改善箇所説明図

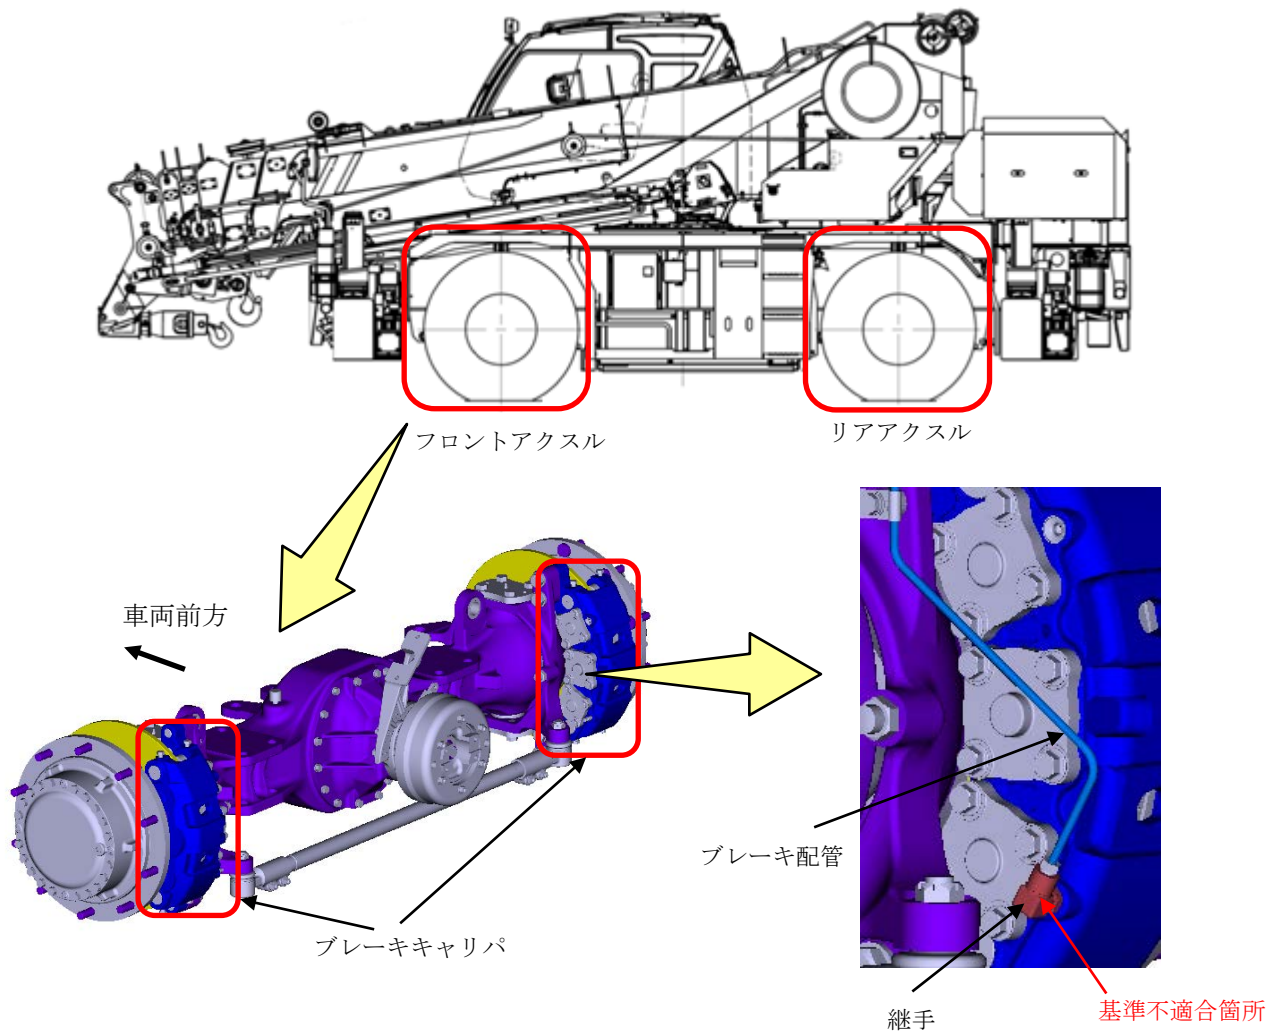
ホイール・クレーンの制動装置において、ブレーキ配管継手の寸法が不適切なため、継手のねじ込み深さが不十分な状態で締め付けたものがある。そのため、そのままの状態で使用を続けると、継手部からブレーキ液が漏れ、最悪の場合、制動力が低下するおそれがある。

全車両、継手を対策品に交換する。

注： は交換部品を示す。

識別：継手への白色マーキングにより識別する。
